**Projeto de Integração do Rio São Francisco  
com Bacias Hidrográficas do Nordeste Setentrional**

**ATO – Acompanhamento Técnico das Obras**

***RELATÓRIO DE ATIVIDADES – ATO  
OBRAS CIVIS – ATIVIDADES DE CAMPO E  
ESCRITÓRIO  
PERÍODO DE 01/08/09 A 31/08/09***

885-MIN-ISF-RT-A0027  
1210-REL-1051-00-40-012  
Setembro/2009  
Rev. 0

**REATERRO DAS CAVAS DAS SAPATAS**

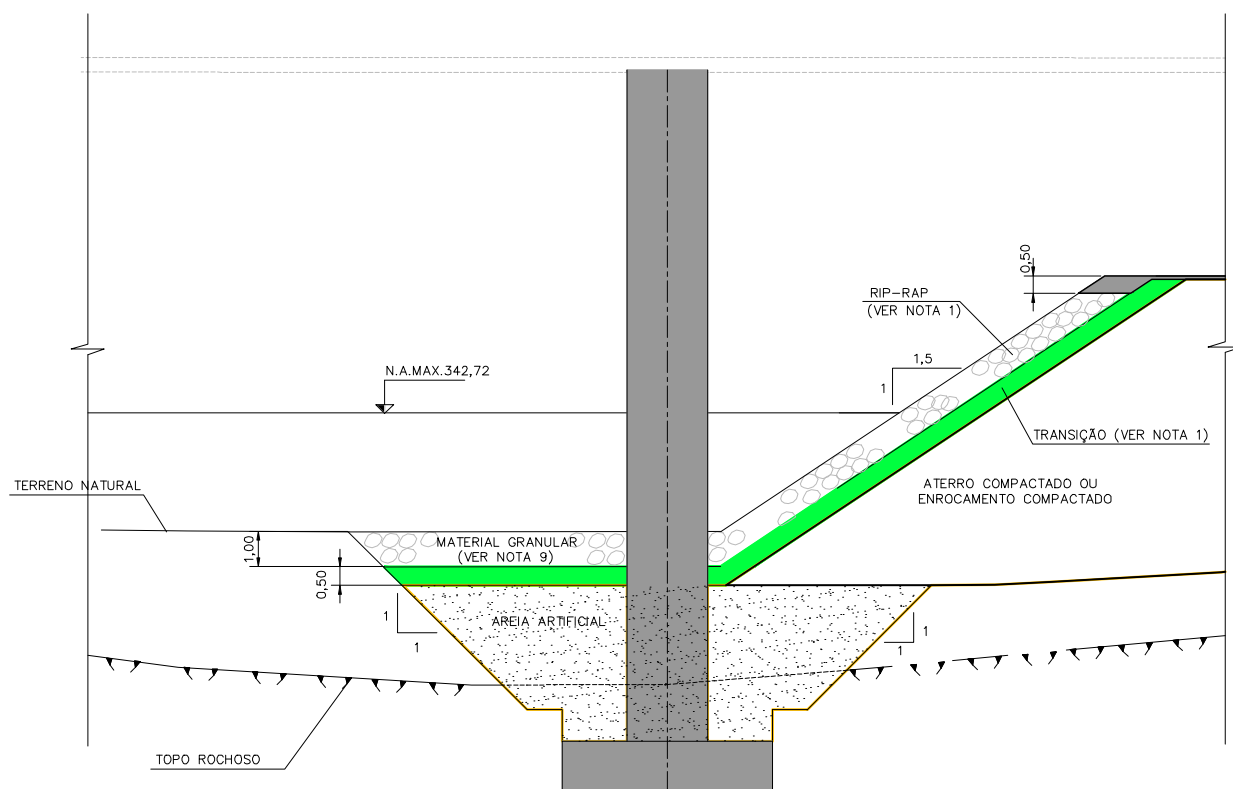
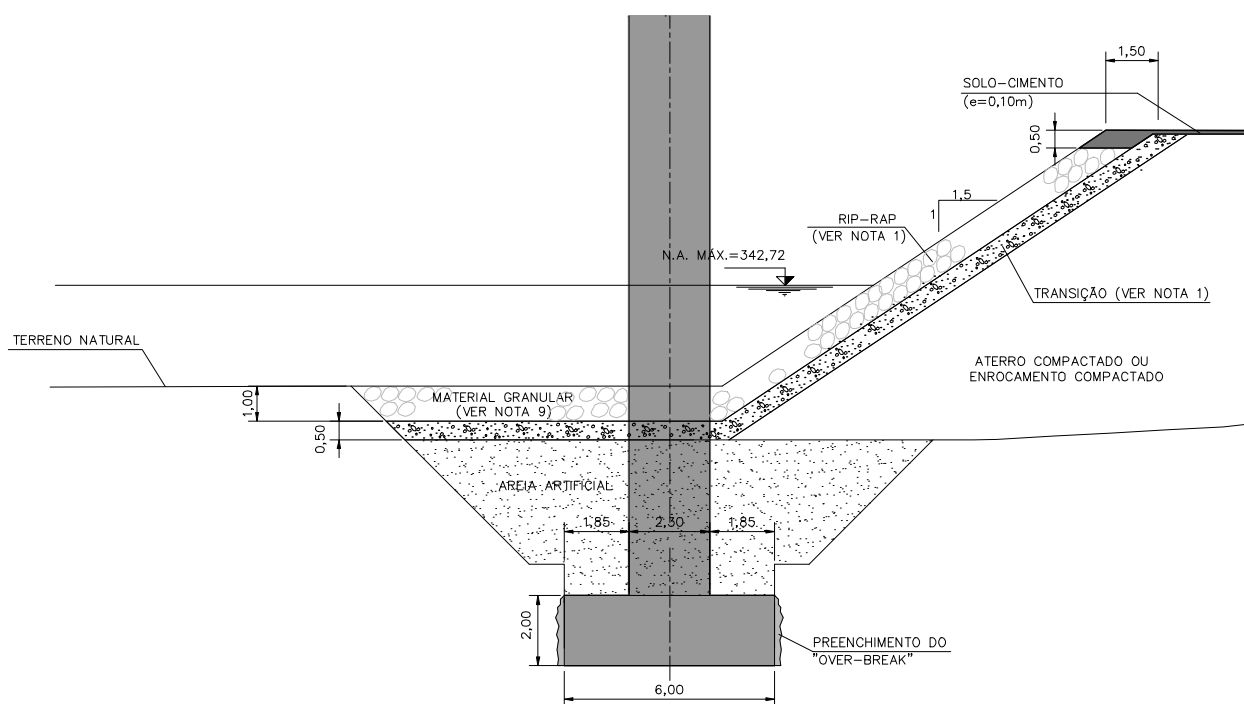
A ENGE CORPS apresenta detalhamento para o reaterro das cavas de escavação para execução das sapatas,

tendo em vista que houve preenchimento parcial das mesmas com areia artificial.

Deverão ser obedecidas as notas e as faixas granulométricas apresentadas no desenho 1210-DEP-1305-04-02-003 R4

folhas 1 e 2.

1- NO CASO DE ENROCAMENTO COMPACTADO, AS CAMADAS DE TRANSIÇÃO E DE RIP-RAP SÃO DESNECESSÁRIAS.

SEÇÃO TÍPICA ALTERNATIVA EM ATERRO  
COM OTIMIZAÇÃO DE UTILIZAÇÃO DE MATERIAL DE 3ª CATEGORIA

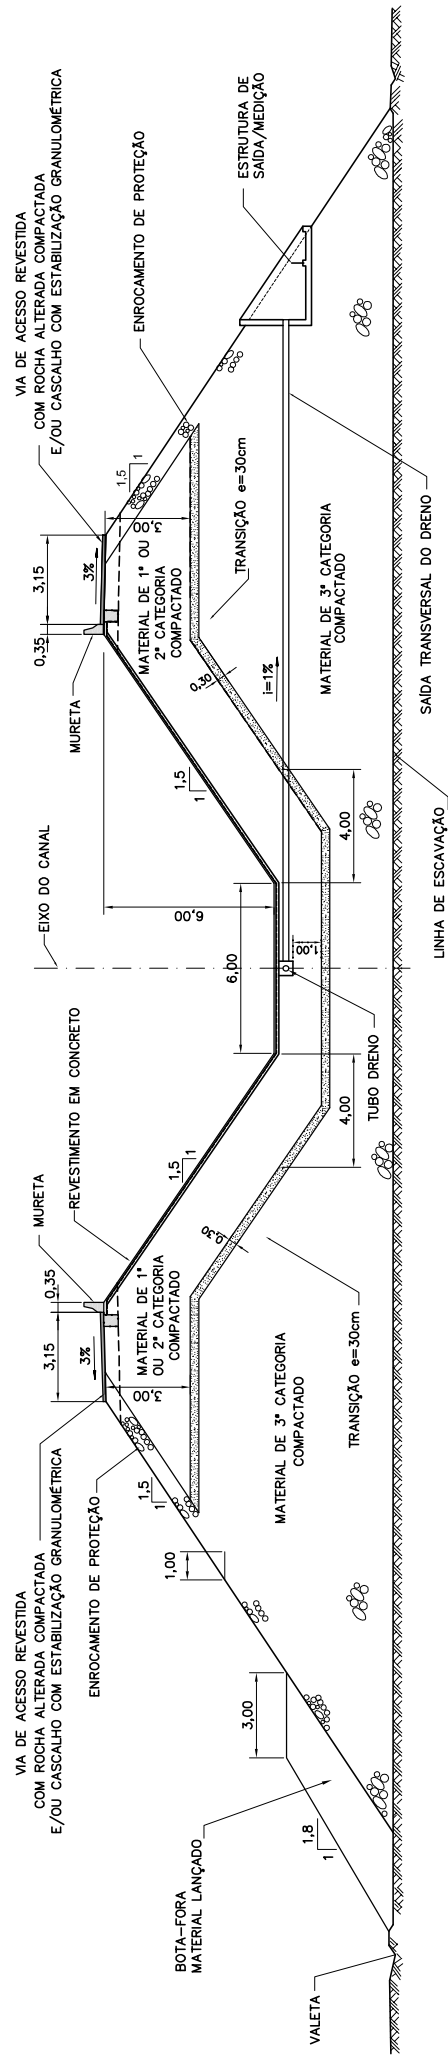
A ENGEORPS apresenta através desta Nota de Obra, seção típica alternativa em aterro com otimização de utilização de material de 3ª categoria.

O assunto em questão será objeto de emissão de Nota Técnica por parte da ENGEORPS .

Figura 1 – Estereograma com a indicação das principais famílias de fraturas observadas.

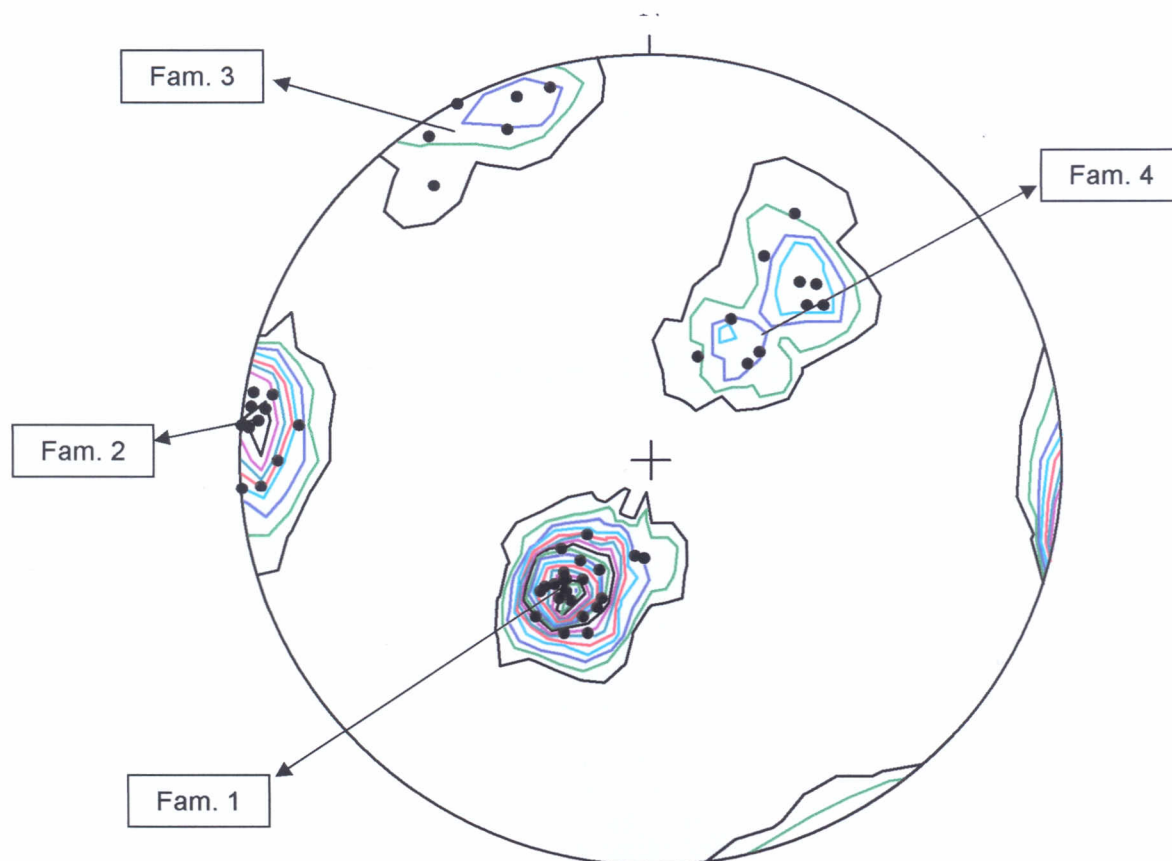
As fraturas observadas ocorrem em, principalmente, quatro famílias bem ressaltadas em campo, apresentando sempre superfície lisa, reta, com persistência de vários metros, espaçamento variável ao longo do maciço (entre decimétrica e métrica). A primeira família é paralela ao bandamento, com direção média aproximada N120/35NE. Ocorrem duas famílias sub-verticais, com orientações médias aproximadas de N-S/86E e N70/80SE, e por fim uma família de direção média aproximada N120/45NW (ver estereograma da figura 1).
